SNAM FSRU ITALIA	COMMESSA NQ/R22178	UNITÀ
	LOCALITA' RAVENNA (RA)	SPC. REL-VDO-E-00030	
	PROGETTO: FSRU RAVENNA E COLLEGAMENTO ALLA RETE NAZIONALE GASDOTTI	Pag. 1 di 27	Rev. 0

**EMERGENZA GAS
INCREMENTO DI CAPACITÀ DI RIGASSIFICAZIONE (DL 17.05.2022 , N. 50)
FSRU RAVENNA E COLLEGAMENTO ALLA RETE NAZIONALE GASDOTTI**

**RELAZIONE ILLUSTRATIVA DELLE MODIFICHE
E OTTIMIZZAZIONI PROGETTUALI**

Figura 5: Nuovo Layout di Ormeccio Piattaforma Petra

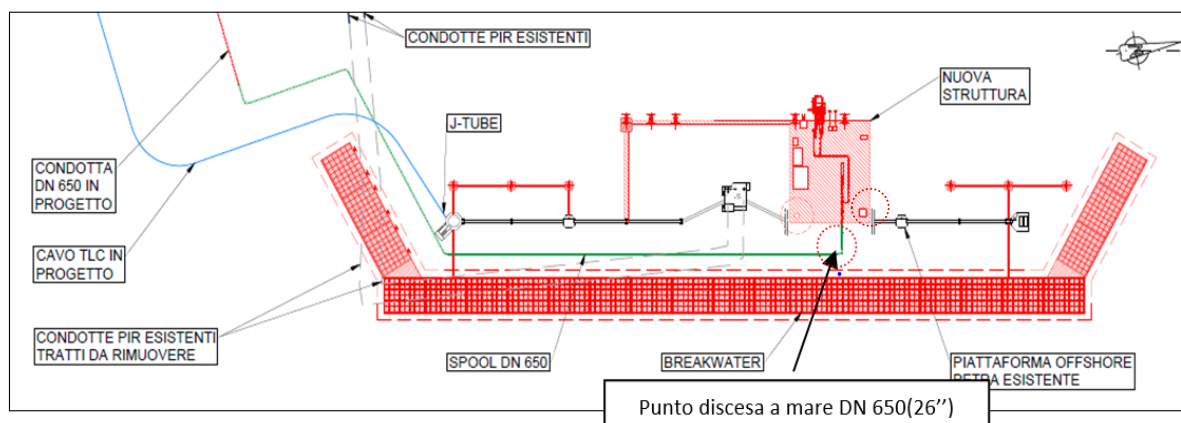
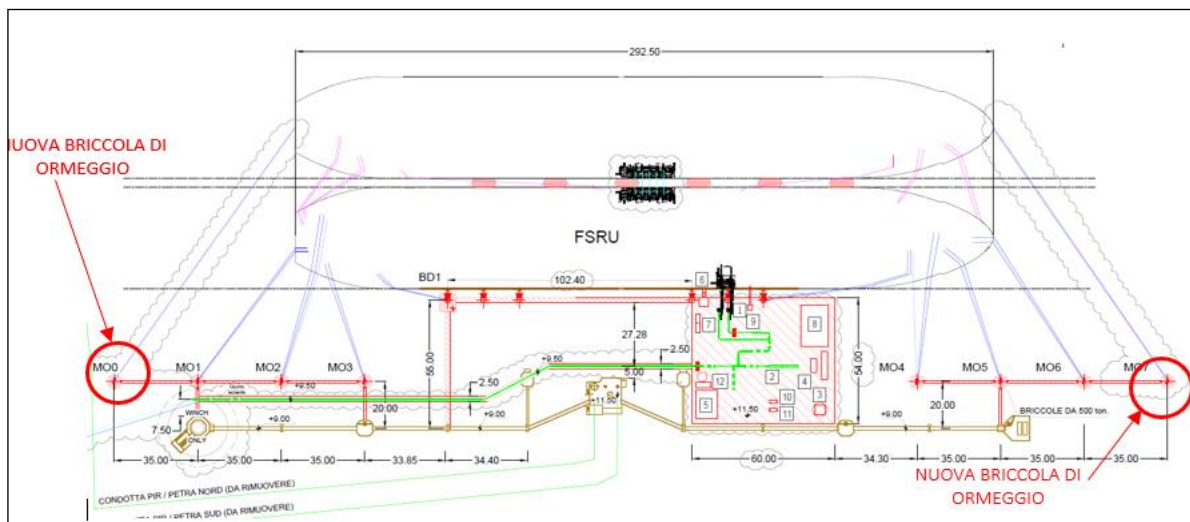
La modifica ha riguardato l'aggiunta di due (2) briccole di ormeggio alle estremità dell'ormeggio facendo passare il numero totale di briccole di ormeggio da sei (6) a otto (8). Questa soluzione consente di ormeggiare la metaniera direttamente anche alla nuova Piattaforma Petra, oltre che alla FSRU in configurazione Ship-To-Ship (STS) migliorando le prestazioni del terminale. La nuova configurazione è in accordo alle raccomandazioni SIGGTO. Nelle figure che seguono si riportano la precedente configurazione e quella aggiornata di progetto.

Figura 6: Nuovo Layout della condotta DN 650(26") – Punto discesa a mare e area di winching

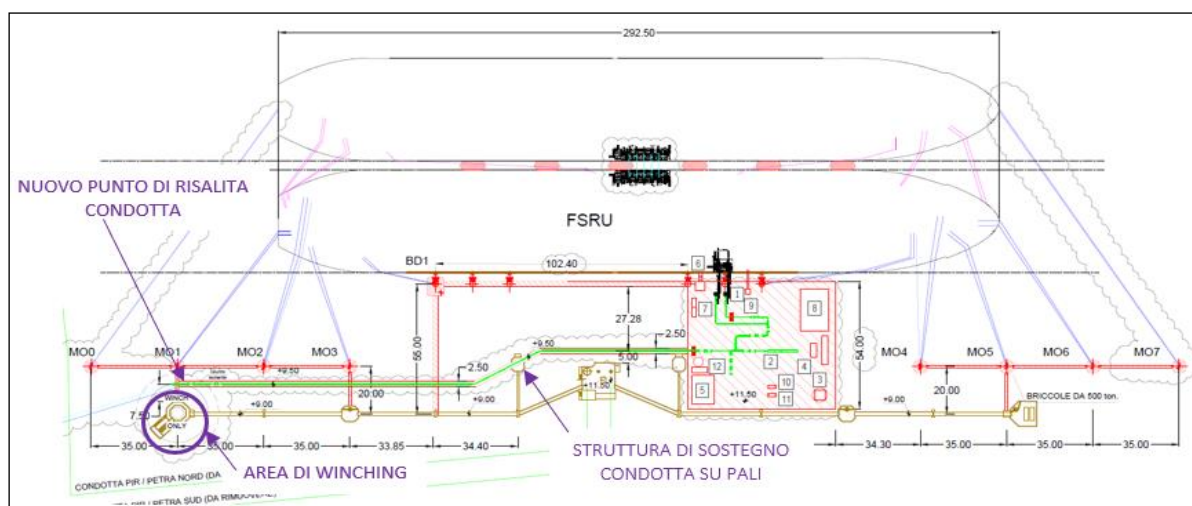
Un'ulteriore ottimizzazione del progetto riguarda la rilocalizzazione del punto in cui la condotta DN 650 (26") lascia la piattaforma e si immerge nel mare con un tratto verticale chiamato riser. La nuova posizione della condotta è stata posta più a sud rispetto a quanto previsto inizialmente (si vedano la Figura 4 sopra riportata e la seguente Figura 6 con la nuova posizione).

Si è provveduto ad aggiornare gli elaborati di progetto con l'inserimento della area di winching (verricello) dedicata alla calata del personale di soccorso dall'elicottero in caso di emergenza, confermando l'area già presente in corrispondenza del pontile Petra esistente.

Figura 7: Aree di Dragaggio, LAT

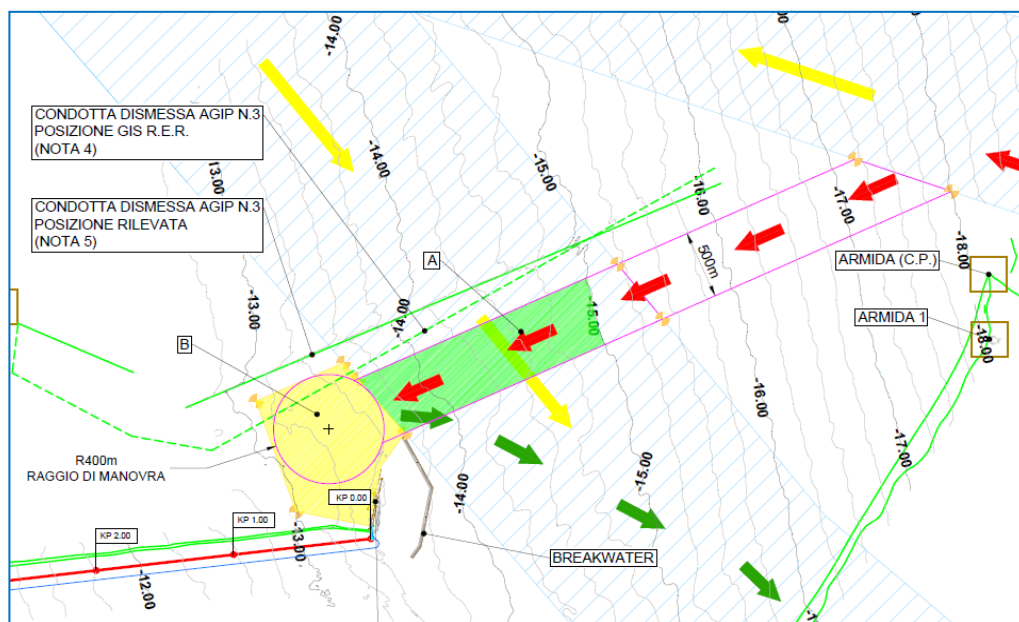
La Figura 7 che segue mostra l'area interessata dal dragaggio atto a permettere l'accesso e la manovra delle metaniere, garantendo un fondale di 15m rispetto al valore minimo di marea (LAT) (Rif. DIS-CIV-B-09042 in ANNESSO A).

Figura 8: Aree di Dragaggio, LMM

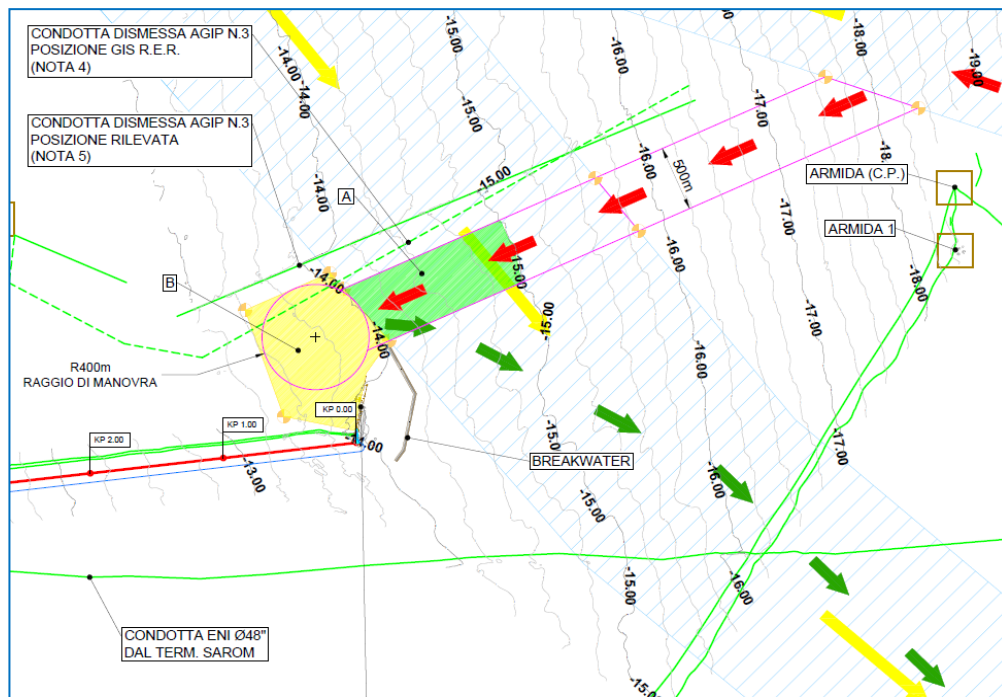
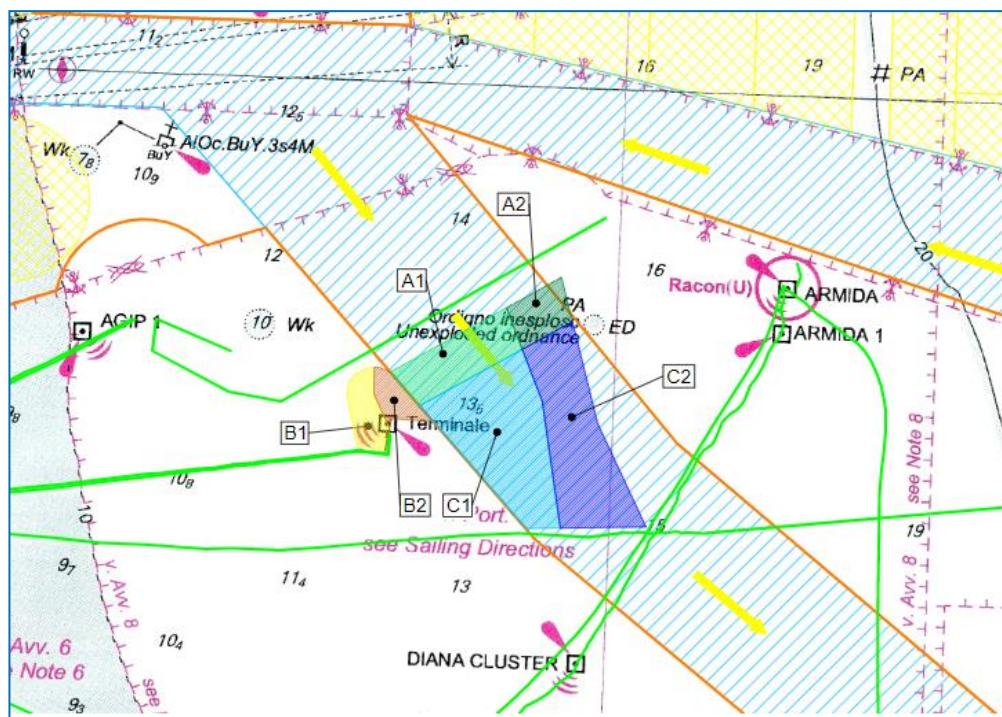
Nella seguente Figura 8 sono invece riportate le aree interessate dal dragaggio nell'ipotesi di garantendo un fondale di 15m rispetto al valore medio di marea (LMM). Per maggiori dettagli si rimanda alla Tavola DIS-CIV-B-09043 riportata in allegato.

A titolo di confronto nella seguente figura si riporta quanto previsto nelle precedenti fasi di progetto.

Figura 10: Area di immersione in mare dei sedimenti dragati

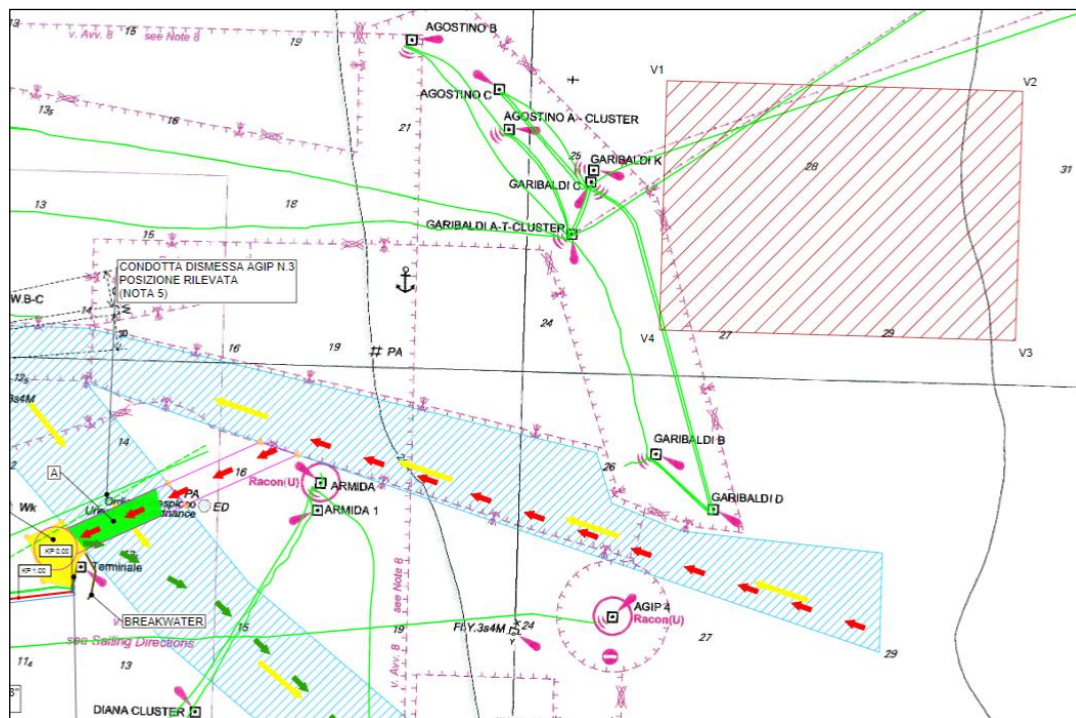
Nella Figura 10 che segue si riporta la localizzazione dell'area, mentre nella tabella successiva si riportano le coordinate dei vertici (Rif. DIS-CIV-B-09034).
